**Avis délibéré de la mission régionale
d'autorité environnementale Auvergne-Rhône-Alpes
relatif au projet d'installation d'une microcentrale hydroélectrique
sur le torrent d'Hermillon
présenté par la société SHEMA
sur les communes d'Hermillon et Le Châtel (73)**

Avis n° 2019-ARA-AP-986

Localisation des aménagements d'Hermillon

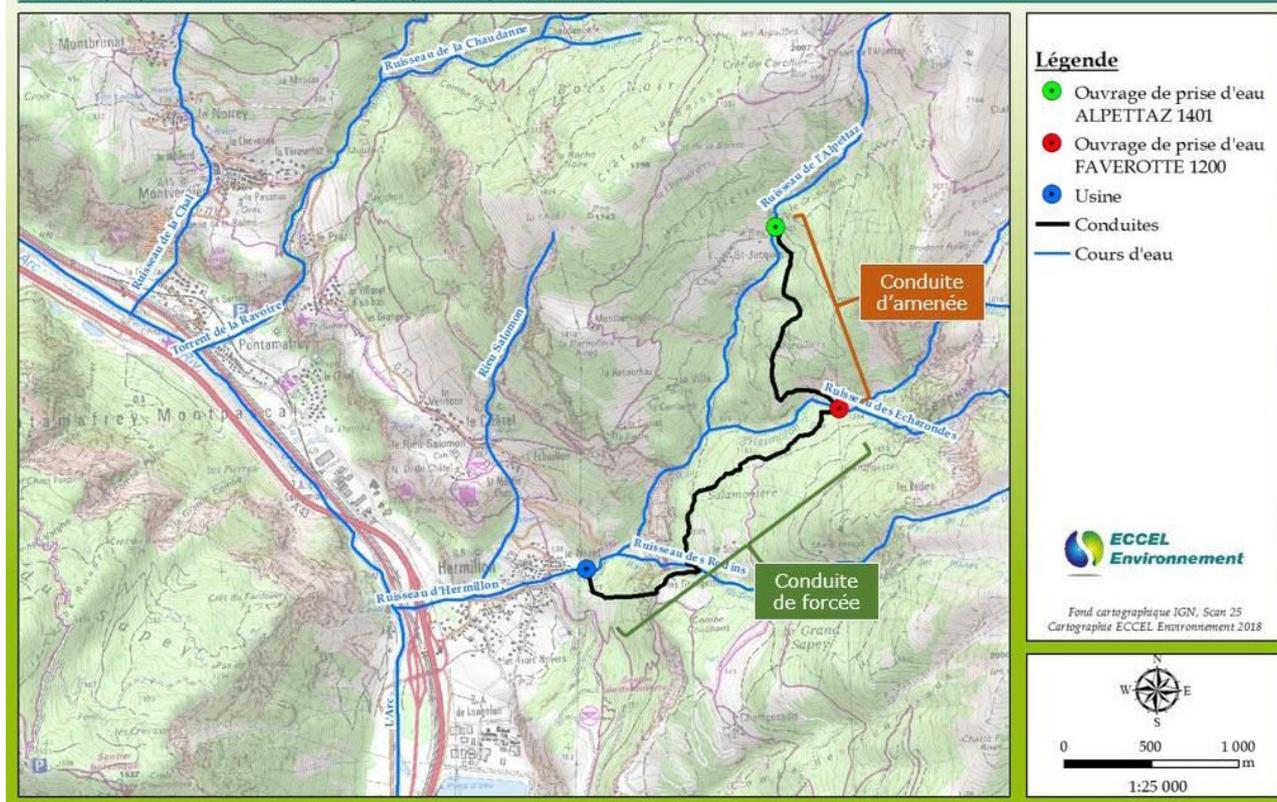
2 Cf. l'étude d'impact (EI) en p. 44 indique «...200 m² et sera construite sur un seul niveau », non cohérent avec les plans 01 et 02 d'implantation de la centrale.

Source : p. 8 de la demande d'autorisation environnementale_Hermillon_Pièce 2_Localisation_projet_Vs3

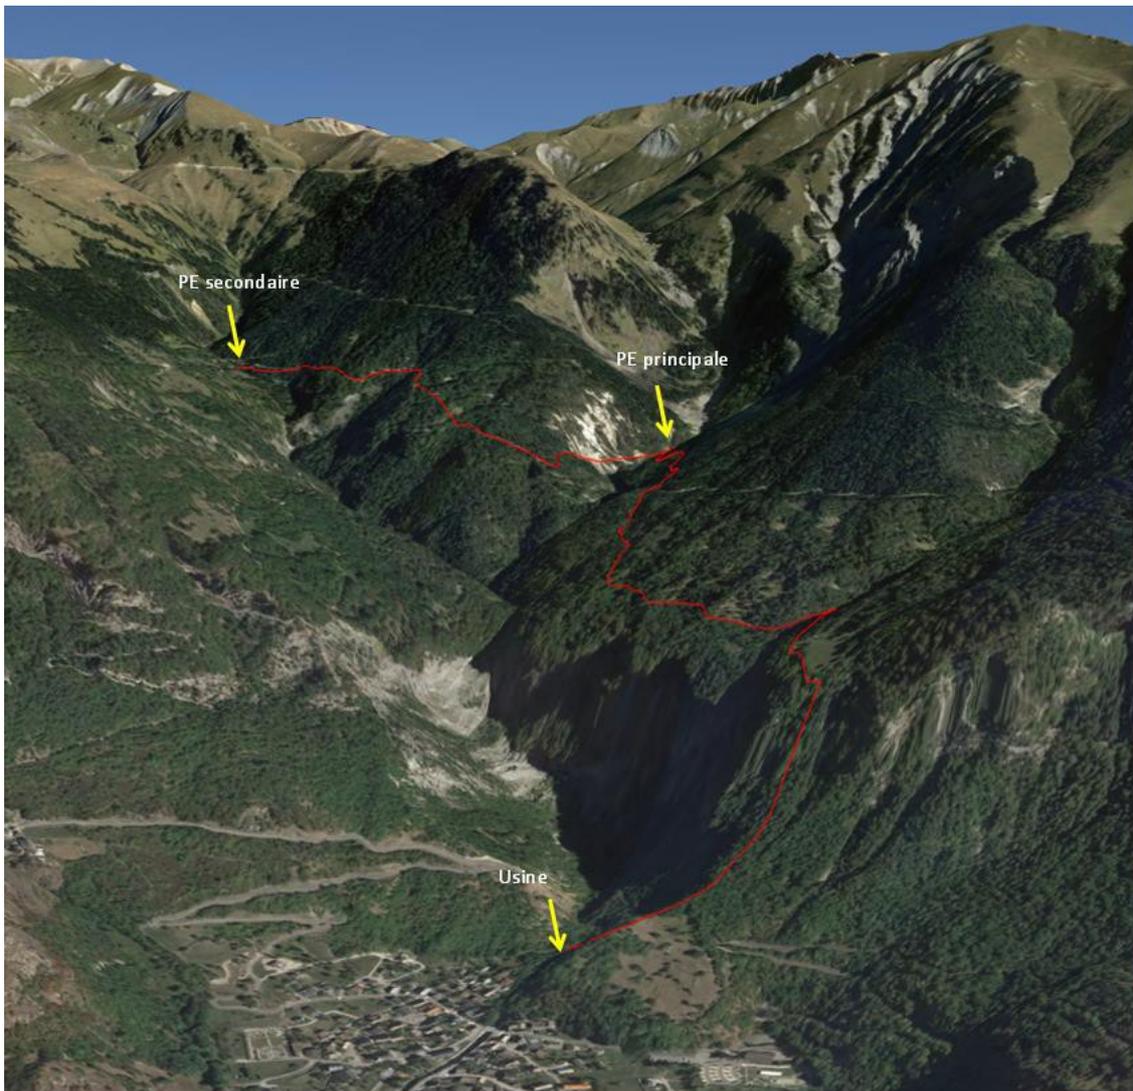
Le projet se situe dans un environnement paysager très naturel, comme l'illustrent les photographies en p. 217 de l'étude d'impact. Toutefois, le dossier est très succinct sur cette dimension paysagère : en particulier, il n'identifie pas les covisibilités potentielles²⁰, à différentes échelles, depuis les zones habitées ou les zones les plus fréquentées. L'état initial nécessite d'être complété sur ce point.
